SISTEMAZIONE IDRAULICA E RIPRISTINO OPERE D'ARTE CONNESSE TRATTO TERMINALE RIO BUSALLETTA FINO ALLA CONFLUENZA TORRENTE SCRIVIA

VERIFICA DI ASSOGGETTABILITA' A VIA (SCREENING AMBIENTALE)
Risposte a richiesta integrazioni Regione Liguria
Prot. N. PG/2021/
Class. G13.17.1
Fasc. 2021/15 Rif. S793

Codice Progetto:
P099-19

Figura 1

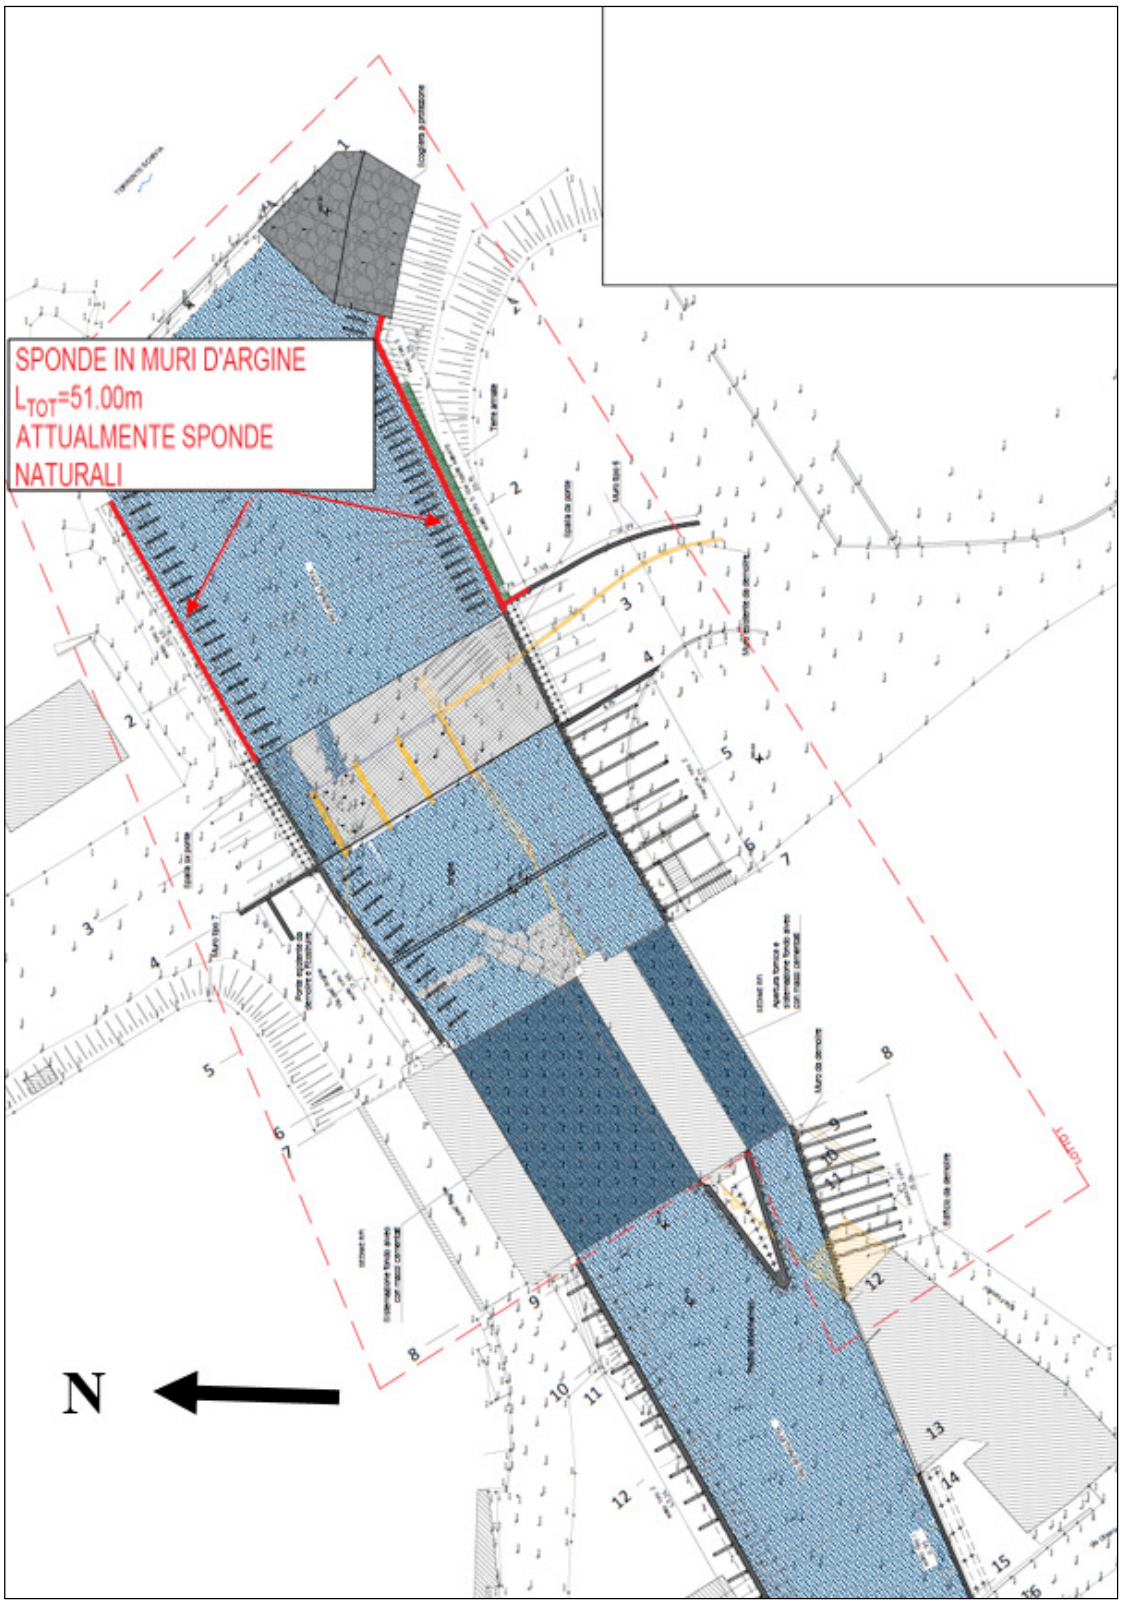
b) la quantificazione della superficie di sponda in oggi naturale che si prevede di impermeabilizzare;

Nella figura seguente sono evidenziati i tratti di sponda lungo i quali si prevede la realizzazione di un muro d'argine in c.a. per motivi di ordine idraulico e strutturale; la lunghezza del tratto è di circa 50 m su entrambe le sponde.

Naturalmente i muri saranno dotati di appositi barbacani per lo scarico delle acque dal terreno retrostante.

In compenso viene restituita all'alveo tutta una striscia della larghezza variabile da 4 m a 7 m circa lungo la sponda sinistra nel tratto compreso tra monte del ponte ferroviario e il ponte carrabile di valle, attualmente occupata dal sedime di una strada carrabile, che verrà quindi eliminata.

Figura 2

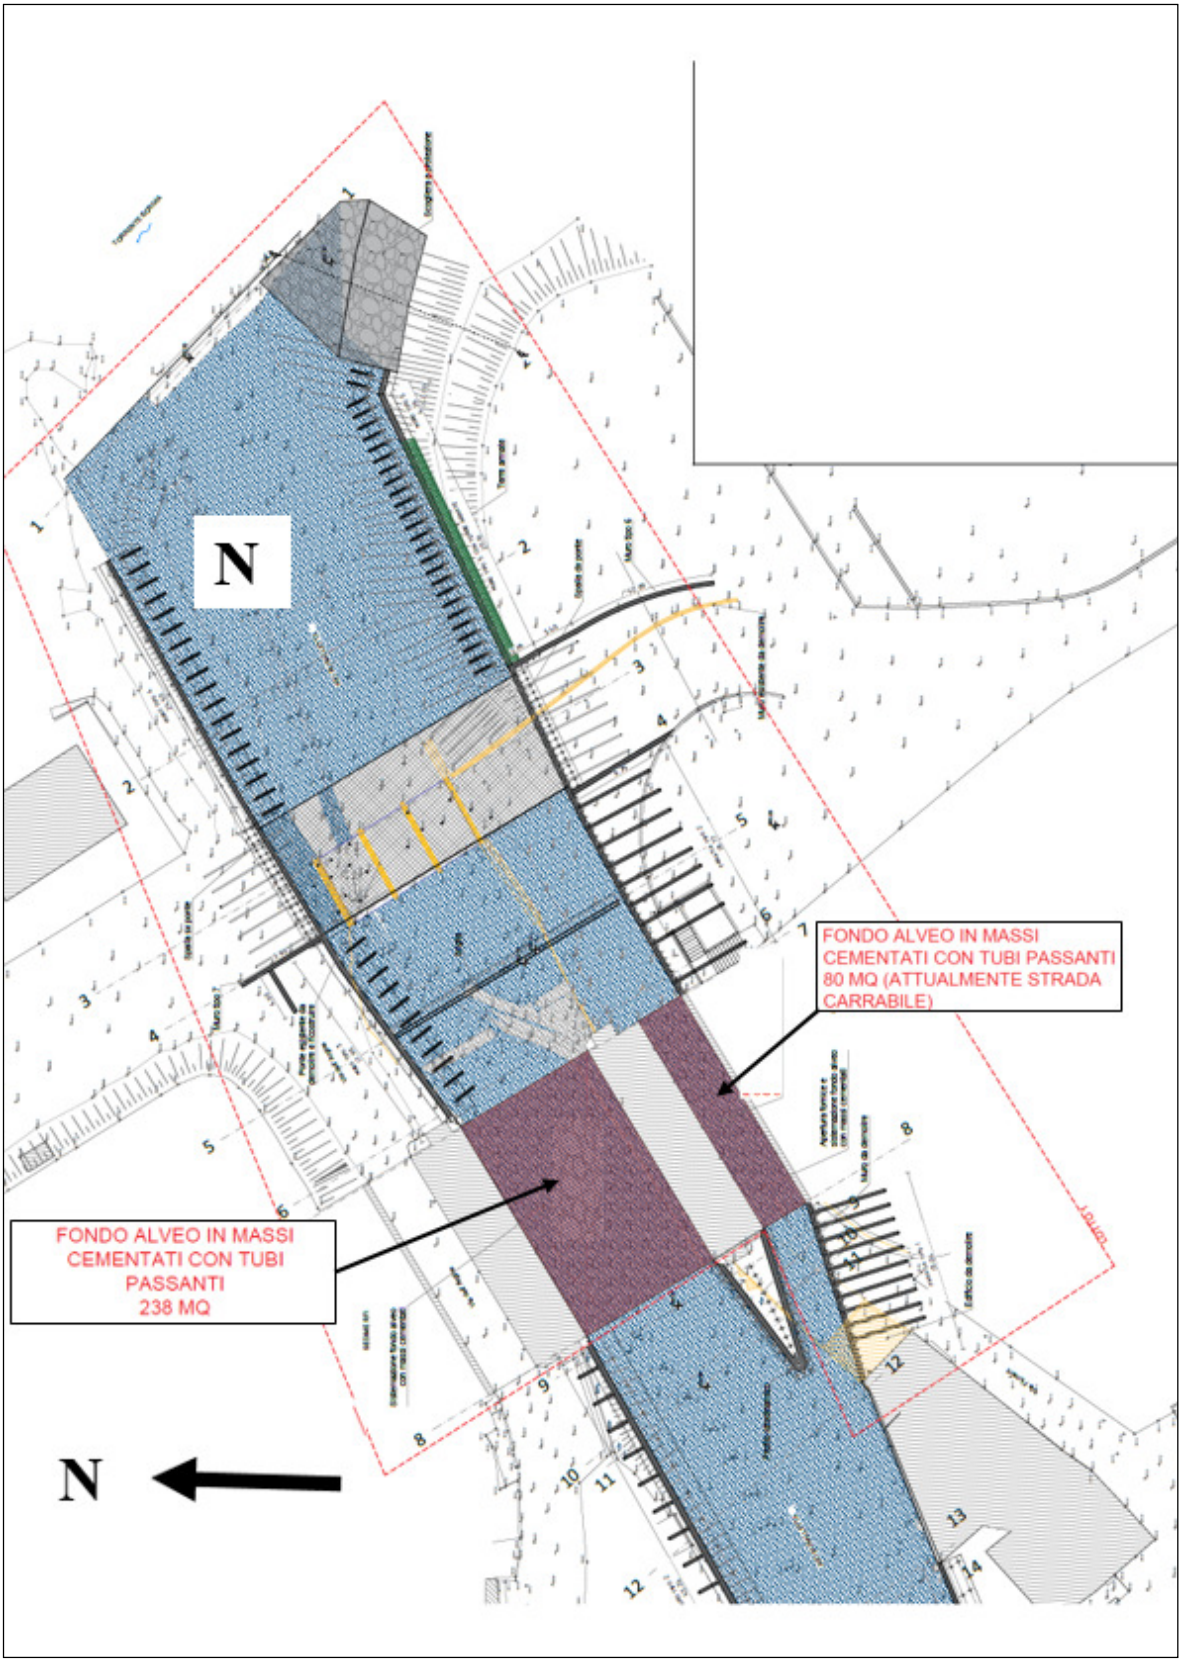
c) la quantificazione dell'eventuale superficie di fondo alveo impermeabilizzata.

Data il previsto abbassamento del fondo si è previsto per il solo tratto sotto il ponte ferroviario, la realizzazione di una platea in massi naturali cementati a protezione di possibili fenomeni di erosione e/o scalzamento delle pile del manufatto. La platea verrà comunque dotata di appositi fori per favorire lo scambio idrico tra l'alveo e lo strato ipodermico del terreno sottostante.

La superficie occupata dalla platea è di circa 240 m2 sull'impronta dell'alveo attuale cui si sommano i circa 80 m^2 del nuovo fornice dei destra, attualmente occupato dalla sede stradale, per un totale di 320 m2 circa.

Figura 3

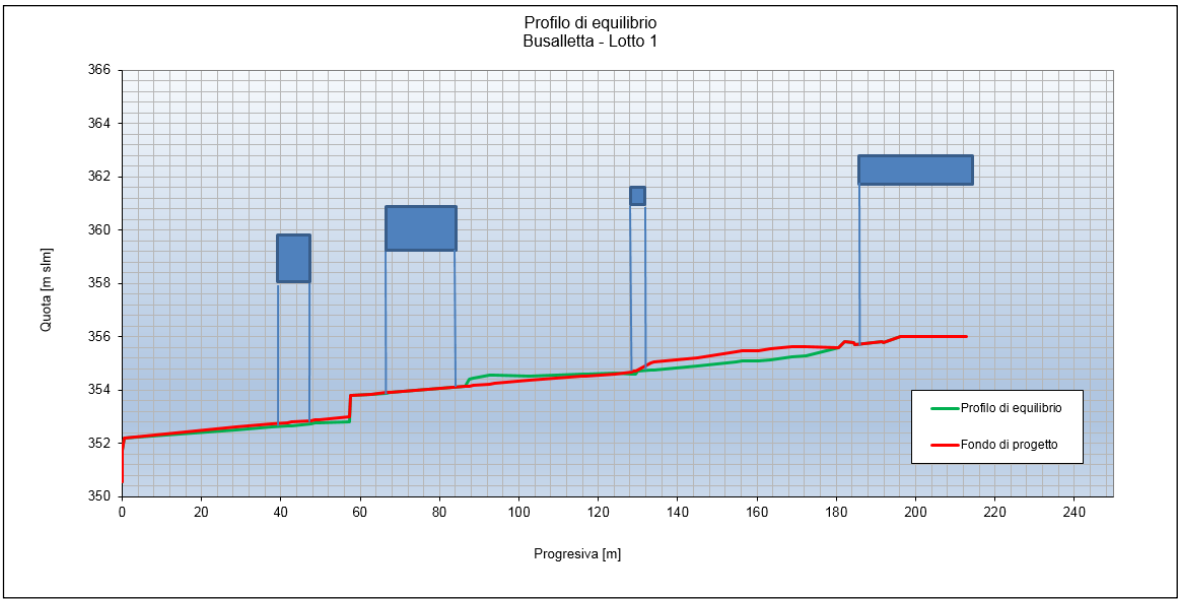
3. Componente Difesa Suolo
    Studio idraulico di dettaglio

Per quanto riguarda la stabilità del fondo alveo la sistemazione ha mantenuto sostanzialmente le pendenze attuali senza quindi alterazioni significative dell'assetto morfodinamico dell'alveo stesso.
Al fine di comprendere la tendenza evolutiva dell'alveo nelle diverse configurazioni di progetto, è stato identificato l'assetto di equilibrio del fondo del tratto di corso d'acqua oggetto di intervento.

La tendenza evolutiva del tratto di corso d'acqua analizzato è stata sintetizzata attraverso l'elaborazione dei grafici seguenti che mostrano, per il valore della portata indice, per ciascuna configurazione esaminata, l'andamento del fondo in relazione al fondo di riferimento individuato come di equilibrio.

Figura 5

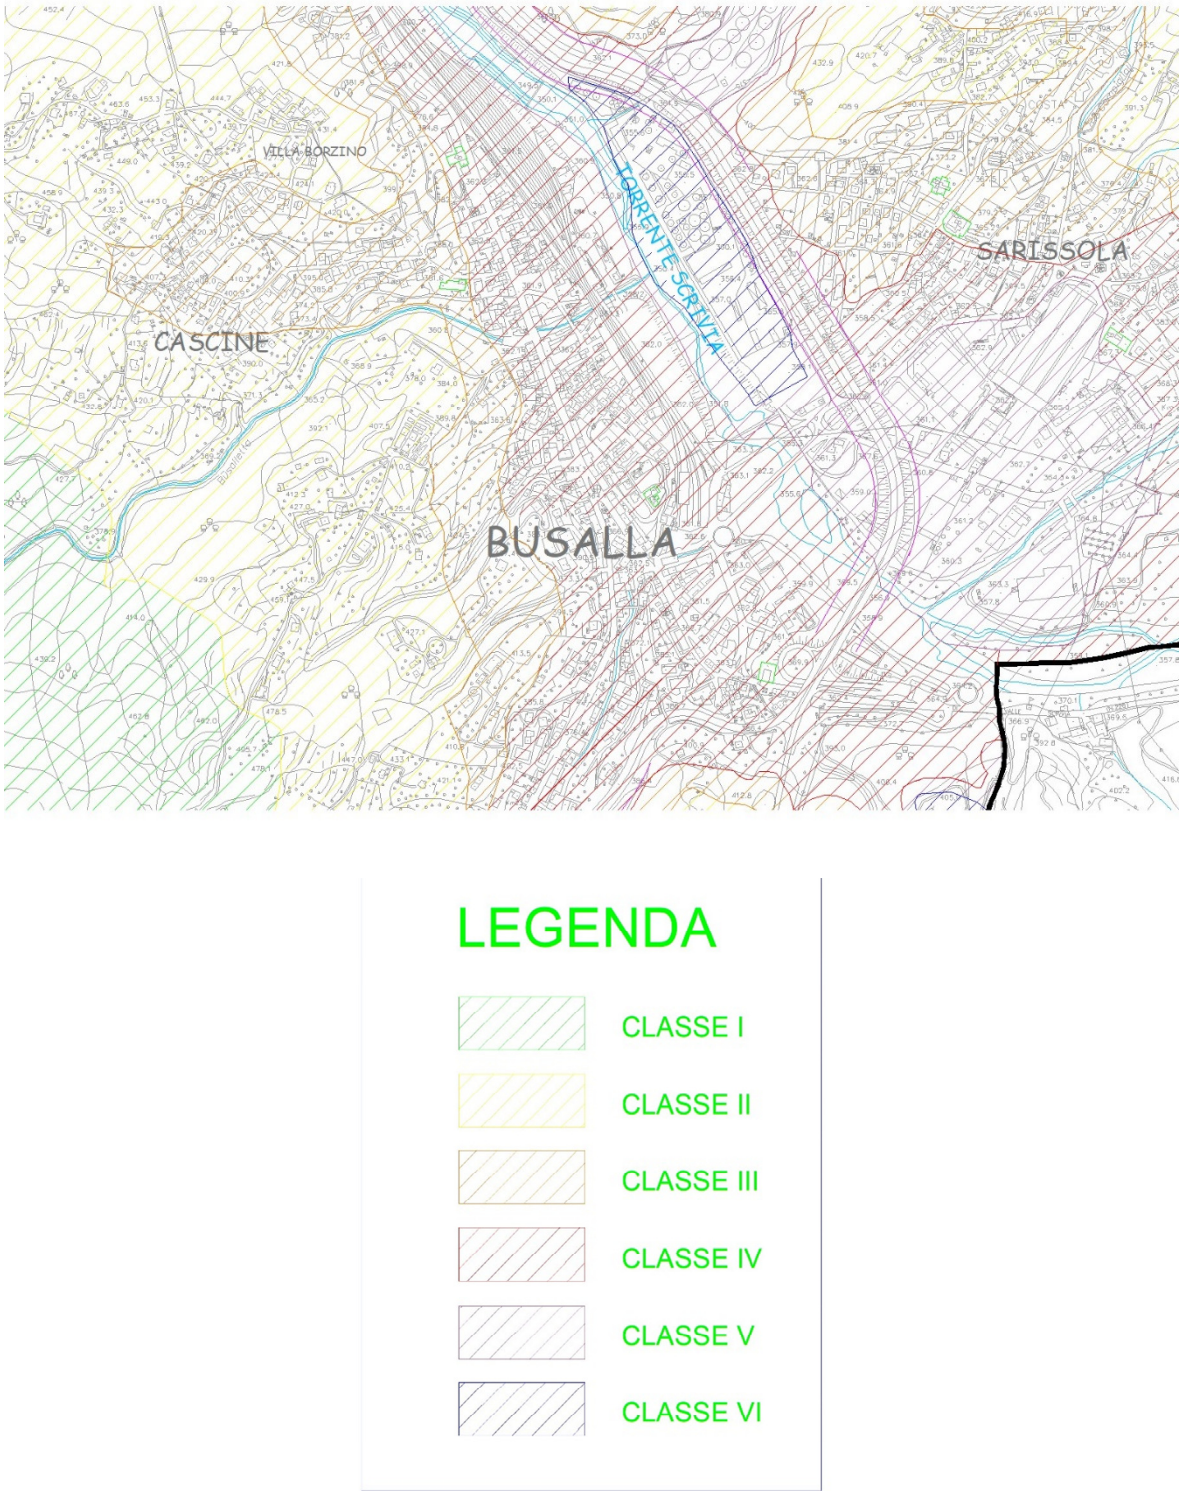
4. Componente Difesa Suolo
    a) Relazione previsionale acustica

La figura seguente riporta la zonizzazione acustica e fasce di pertinenza estratta dalla Tavola DF05 del Piano Urbanistico Comunale di Busalla.

L'area di progetto è compresa tra la SS35 dei Giovi, la linea ferroviaria Genova-Milano, il torrente Scrivia, la raffineria IPLOM e l'autostrada A7; per tale ragione essa è inserita nella

zonizzazione acustica del Comune di Busalla in Classe IV (colore rosso, aree di intensa attività umana)

Figura 7
Tragitto per sito di conferimento in Località Camposaragna Isola del Cantone (GE)

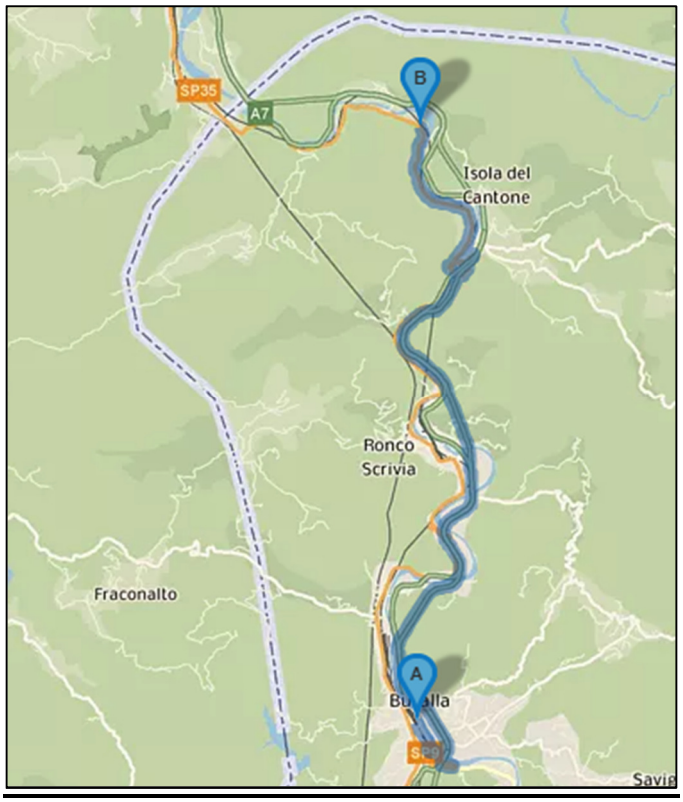
b) E' necessario avere indicazione del destino delle eventuali terre non riutilizzate in sito, considerando che in base alle priorità nella gestione dei rifiuti di cui all'art. 179 del d. lgs. 152/2006 e ss.mm.ii., è sempre preferibile trattare le terre come sottoprodotti (ai sensi del dPR 120/2017) o in sub-ordine inviarli ad impianti di recupero di rifiuti e solo in ultima istanza a discarica;

- Colonna B, di più difficile collocazione, possono essere destinati al Sito in Località Camposaragna snc Isola del Cantone (GE), gestito dalla stessa impresa sopra riportata; la distanza da sito di progetto a quello di conferimento è di circa 15 km (si veda Figura seguente).
